ТЕХНИЧЕСКИЙ БЮЛЛЕТЕНЬ

СВЕЧА ЗАЖИГАНИЯ OE179/T10
ВИЗУАЛЬНЫЕ ИЗМЕНЕНИЯ

БЫЛО СТАЛО

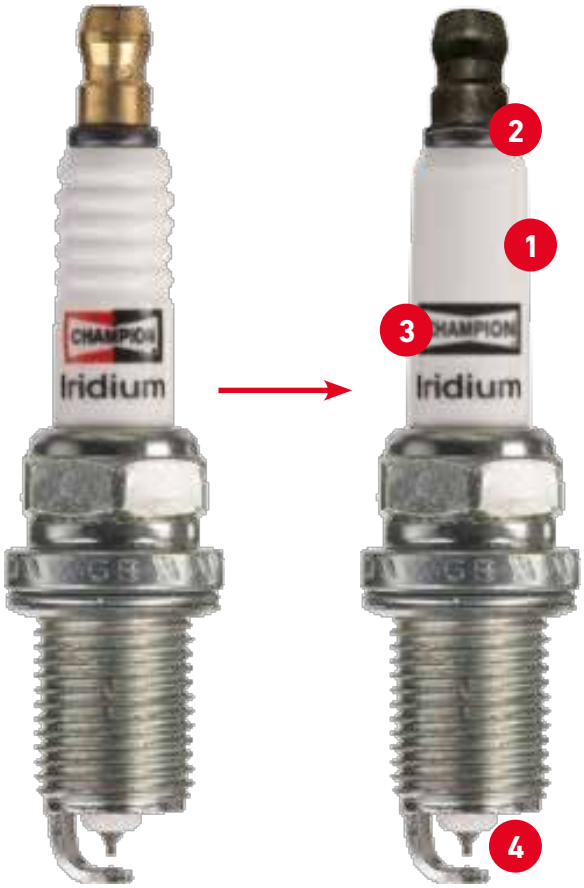
1. Гладкий изолятор вместо ребристого
2. Полнотелый терминал вместо латунного с резьбой
3. Логотип черного цвета вместо красно-черного
4. Зазор 0,95-1,09мм вместо 1,00-1,10мм
